**ГОСТ 27473—87
(МЭК 112—79)**

Изменение № 1 ГОСТ 27473—87 Материалы электроизоляционные твердые. Метод определения сравнительного и контрольного индексов трекинговой стойкости во влажной среде

Утверждено и введено в действие Постановлением Государственного комитета СССР по стандартам от 15.09.89 № 2766

Черт. 3

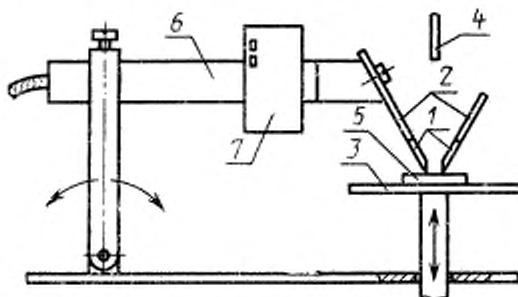
Пункт 5.1. Второй абзац. Заменить значение: $(1 \pm 0,5)$ Н на $(1 \pm 0,05)$ Н.
